日本原子力研究所東海研究所の原子炉の設置変更
(放射性廃棄物の廃棄施設、STACY施設及び
TRACY施設の変更)について(諮問)

日本原子力研究所東海研究所
原子炉設置変更許可申請書

放射性廃棄物の廃棄施設、STACY（定常臨界実験装置）
施設及びTRACY（過渡臨界実験装置）施設の変更

添付参考図面及び添付書類の一部補正

第2図 日本原子力研究所東海研究所の全体配置図

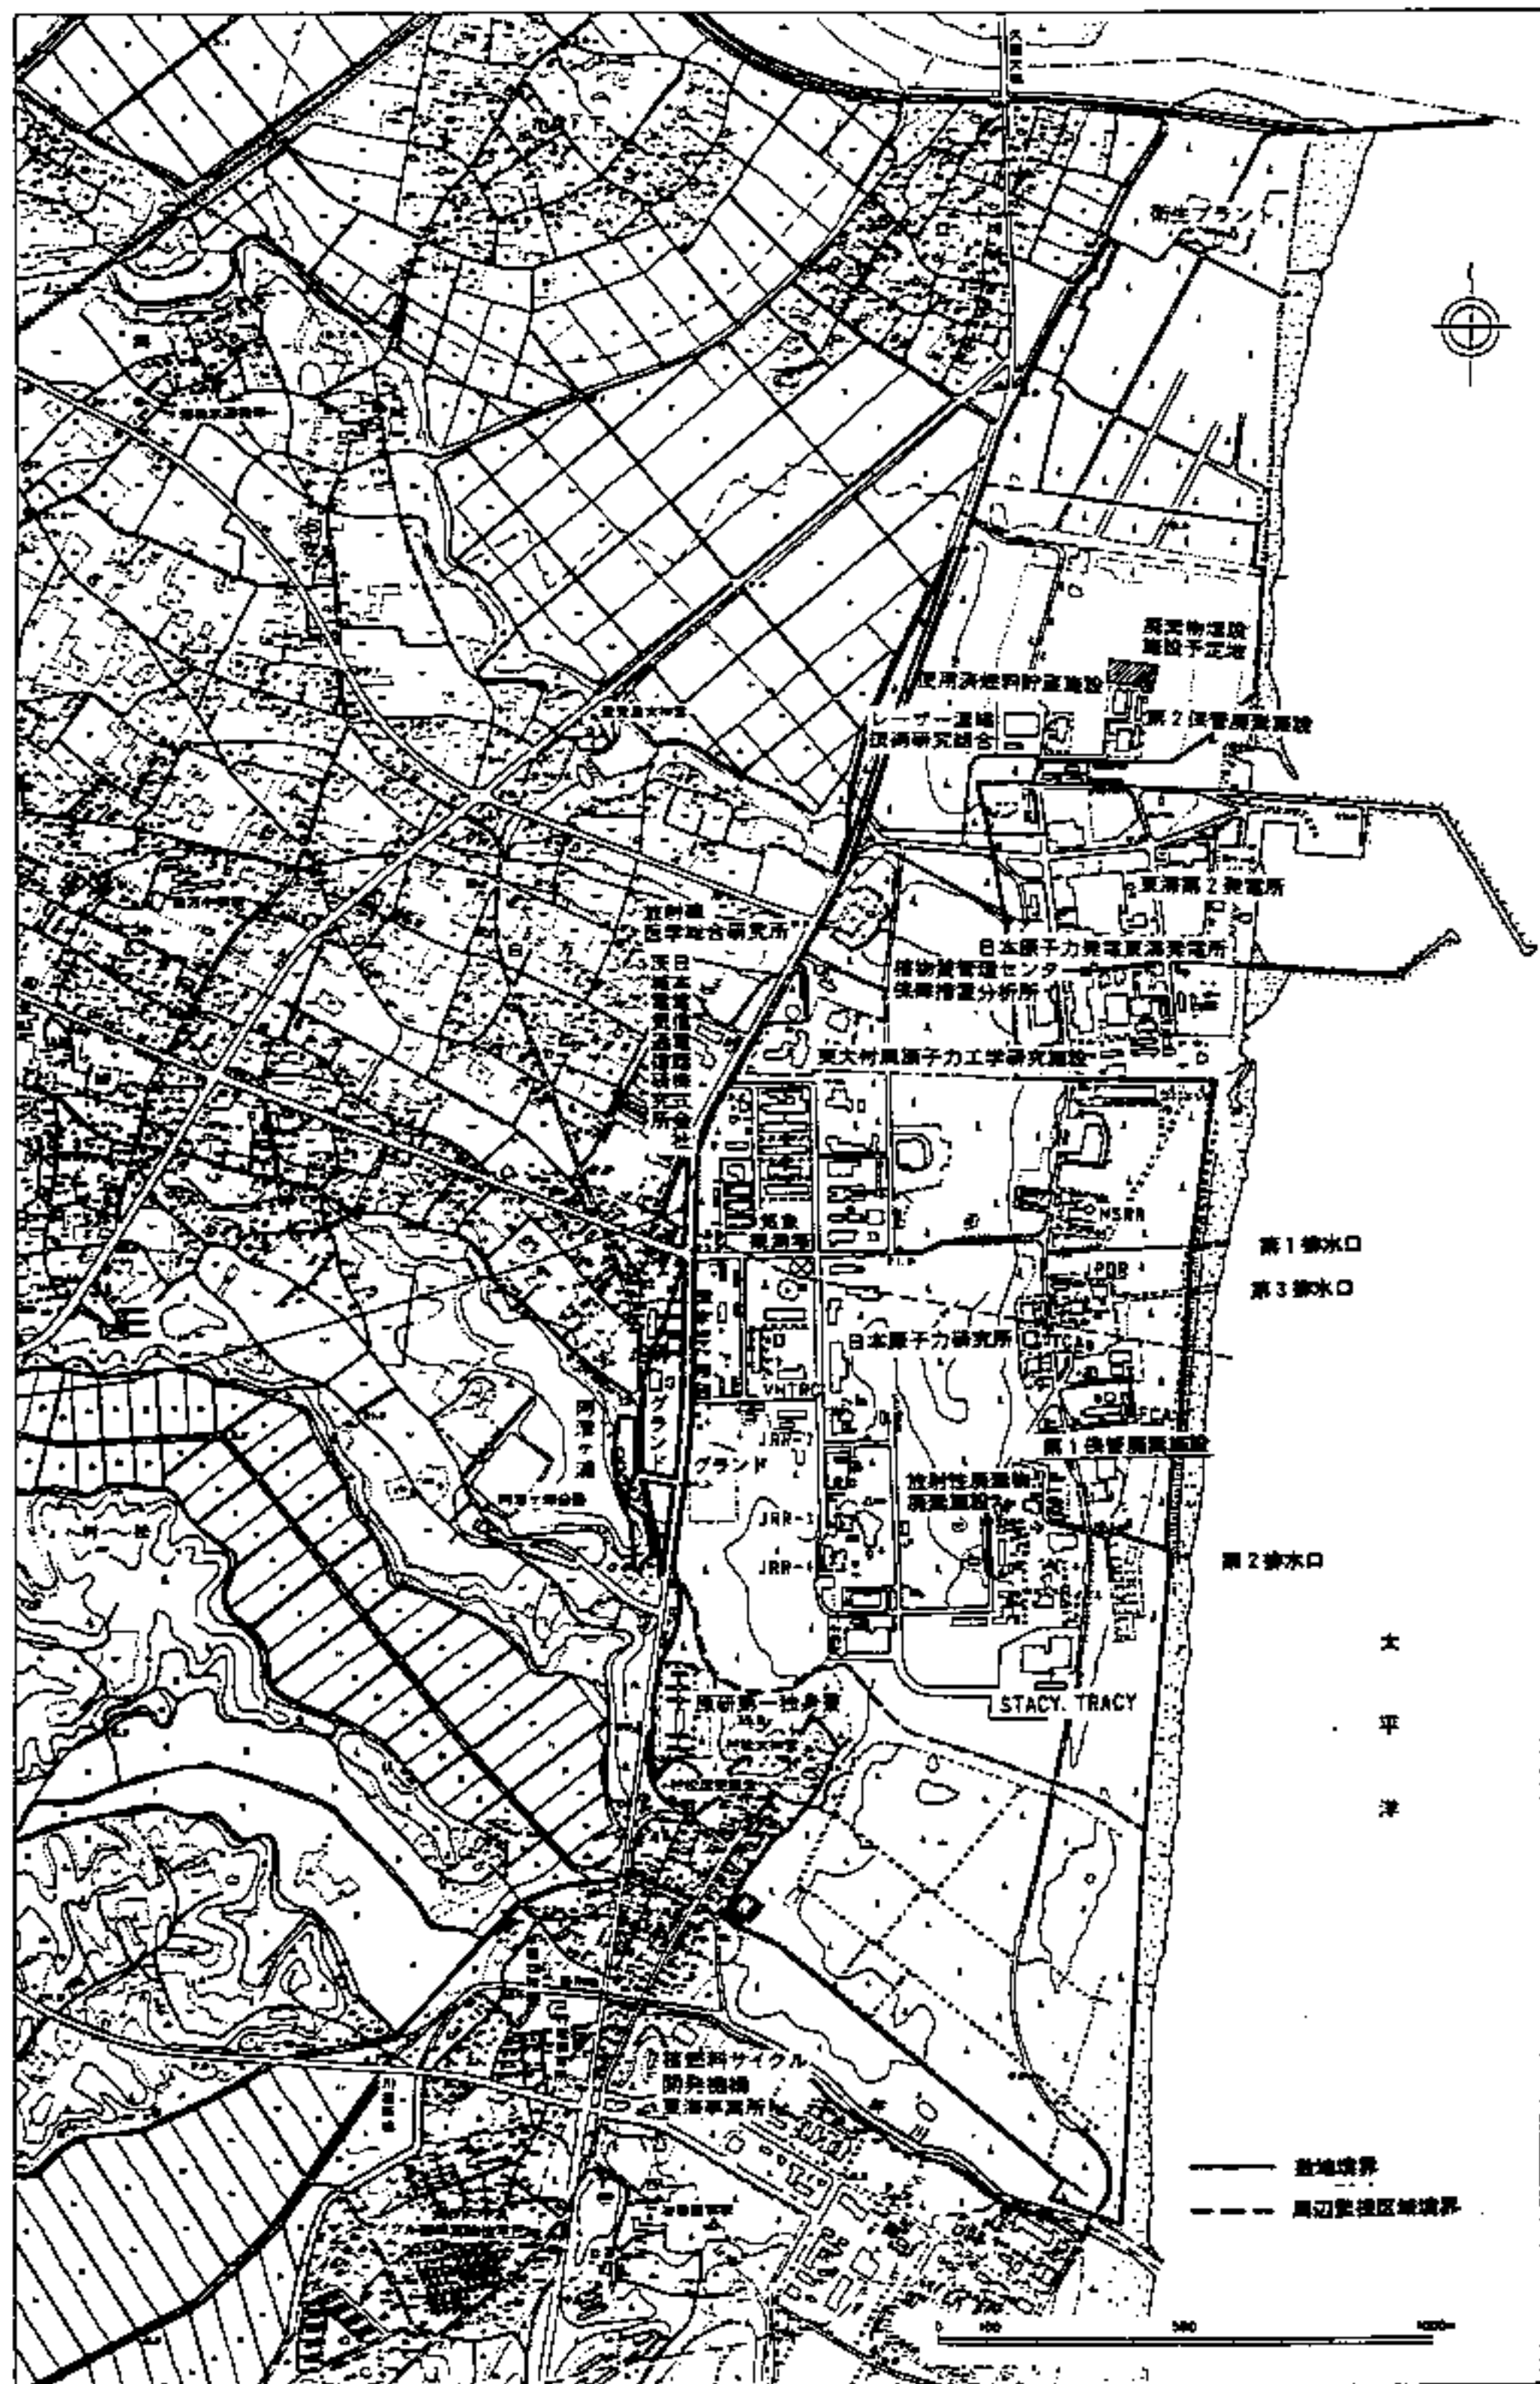
ページ	行	補 正 前	補 正 後
18		第2図 日本原子力研究所東海 研究所の全体配置図	別紙-1のように補正する。
